Parts Bulletin

PB21-003 21/3/2

件 名: チルトリミットスイッチキットの部品構成変更
該当モデル: MFS 40/50A(W)

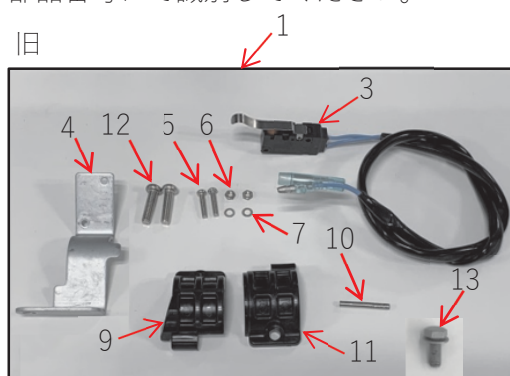
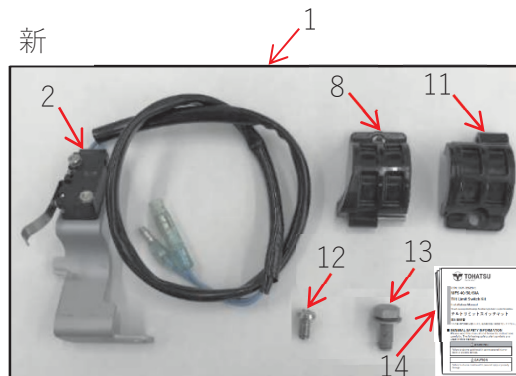
旧

新

① チルトリミットスイッチのアッシ化

② チルトリミットスイッチカムのアッシ化

③ チルトリミットスイッチカム取付スクルの変更

④ 取付説明書の追加
